# OBSERVATORIO DE CALIDAD DE INFRAESTRUCTURA CICLISTA

## CICLOVÍA AVENIDA ESANDI SAN CARLOS DE BARILOCHE

25 DE SEPTIEMBRE DE 2015

**FICHA TÉCNICA**

**SECCIÓN APROXIMADA**

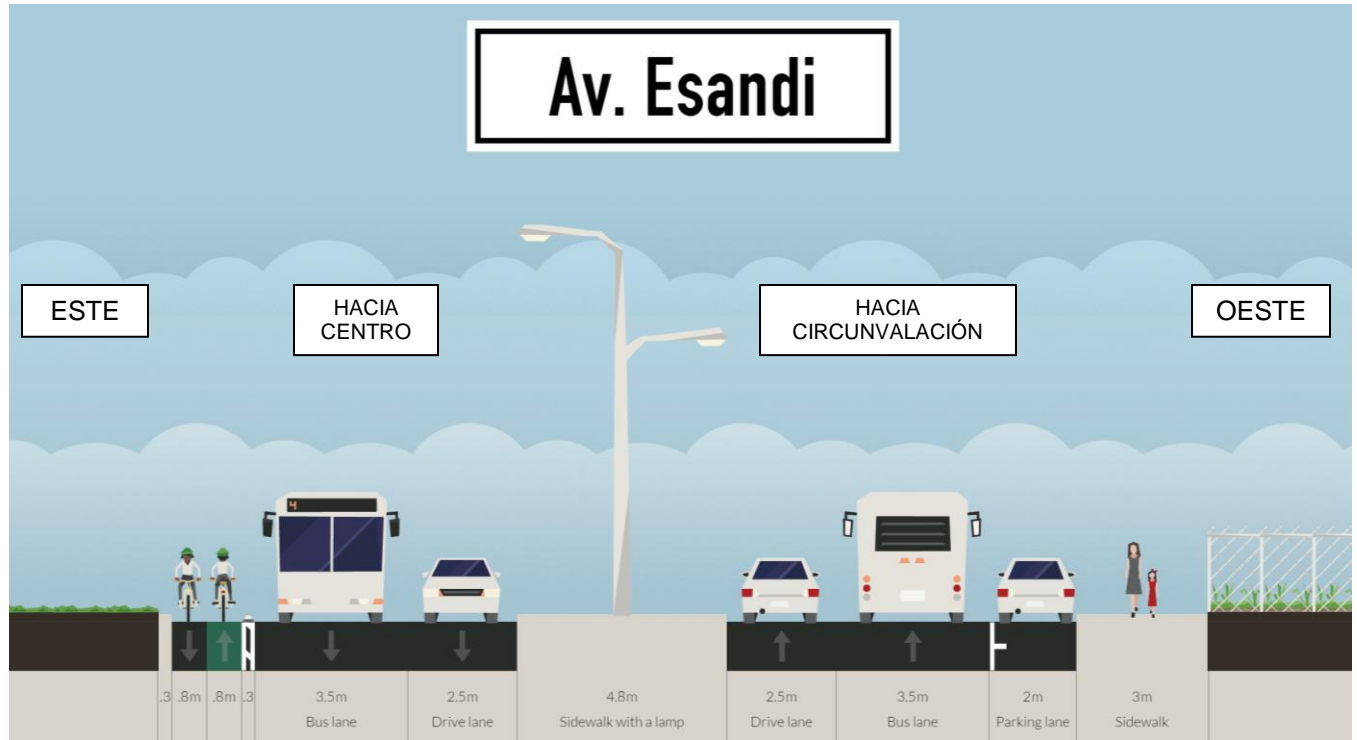
La elección de la sección es probablemente uno de los aspectos menos acertados, ya que donde las normas de diseño reconocidas recomiendan un mínimo de 1,5m para un carril de una sola mano, se dispuso un ancho nominal de 1,35m para dos manos y la ubicación junto a un cordón representa un obstáculo para el ciclista restando ancho útil al escaso espacio disponible, a lo que se adiciona la presencia de bocas de tormenta y acumulaciones de tierra y piedras, que disminuyen la adherencia. Otra desventaja es que la circulación de bicicletas en el carril más cercano a los vehículos motorizados se hace en dirección opuesta a la de la marcha de los mismos, aumentando la diferencia de velocidad relativa en caso de impacto. Tampoco es adecuada la separación, realizada con bloques de hormigón de 15cm x 50cm y 6cm de altura ubicados cada 2m ya que cuando la velocidad de circulación de coches y camiones es superior a 50km/h se recomienda una separación mínima de 50cm.

- Sería conveniente demarcar los carriles de circulación, y ampliar la separación de la ciclovía para cumplir con el mínimo recomendable de 50cm agregando una línea continua de 10cm de ancho con pintura termoplástica reflectante. Esta demarcación debe iniciarse antes de la curva en el extremo sur de la ciclovía, y puede incluir tachas reflectivas.

- Es imprescindible priorizar la construcción de la vereda en la futura urbanización al este de Esandi.
- Para resolver el ancho escaso, cuando aumente el volumen de tránsito se puede utilizar esta ciclovía como unidireccional, construyendo otra en el lado opuesto. La ubicación junto a la isleta central puede ser más ventajosa para el mantenimiento, reduce el número de cruces y no interfiere con el estacionamiento.
